INFORME DE FISCALIZACIÓN AMBIENTAL

PROYECTO PLANTA DE MAGNETITA

DFZ-2017-3471-III-RCA-IA

SEPTIEMBRE, 2017

Registro 21.

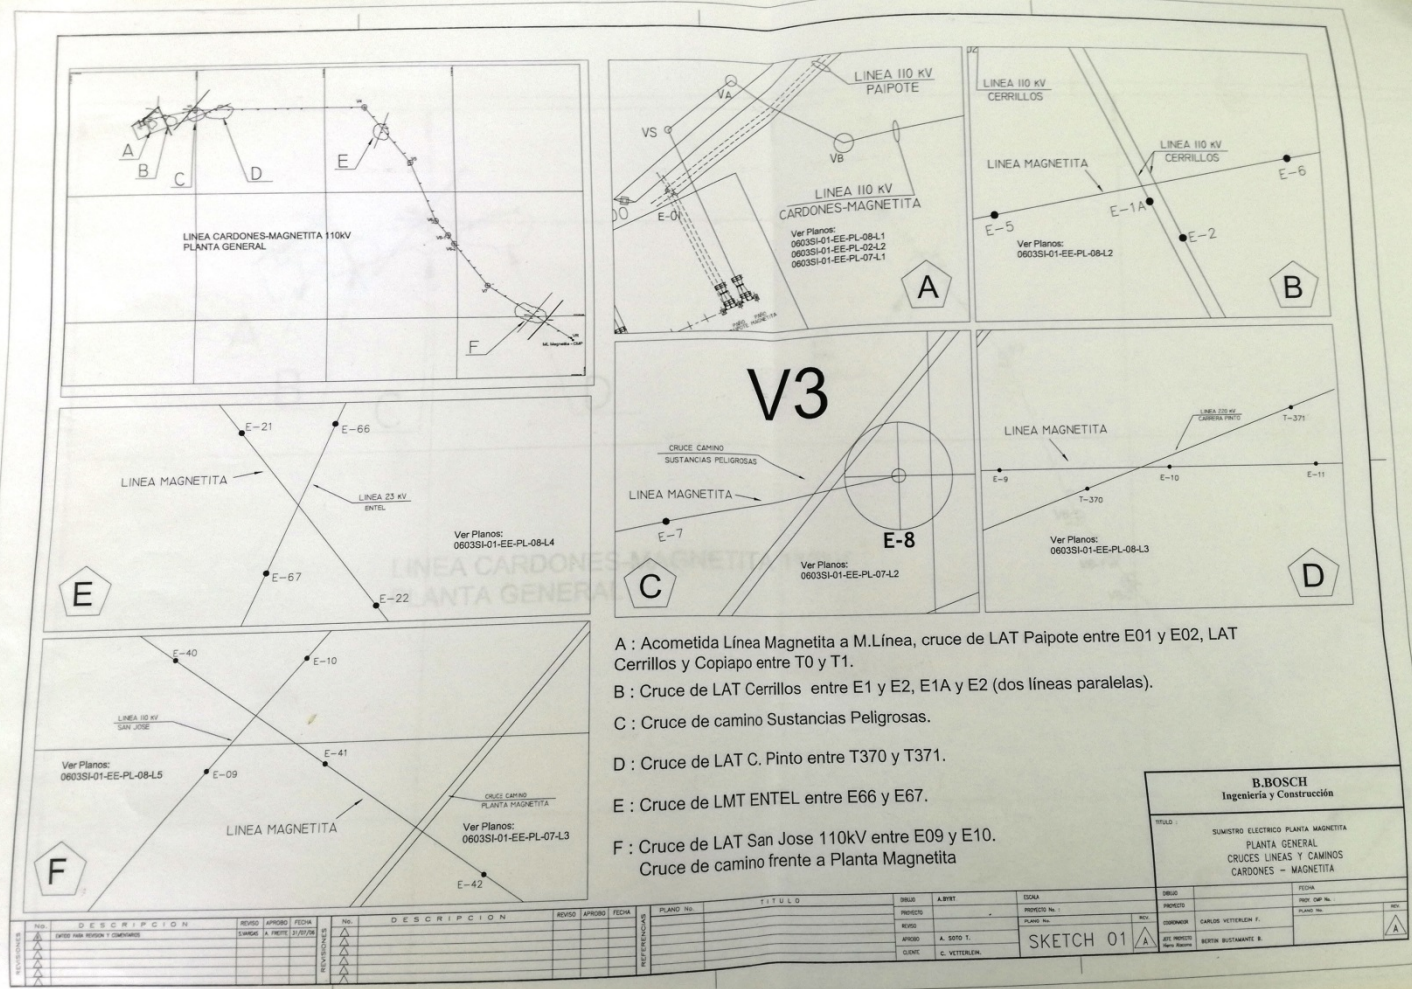
- 13- Localización de los atraviesos con los caminos públicos correspondientes a las rutas C-391 y C-463 no coincide con el trazado presentado en la adenda N° 1 de la DIA "Línea Eléctrica 110 kV Cardones Planta de Magnetita Línea Eléctrica 110 KV Planta Magnetita".

- 14- Trazado de la LTE construida difiere del trazado presentado en Adenda 1 de Proyecto "Línea Eléctrica 110 kV Cardones Planta de Magnetita Línea Eléctrica 11 O KV Planta Magnetita."
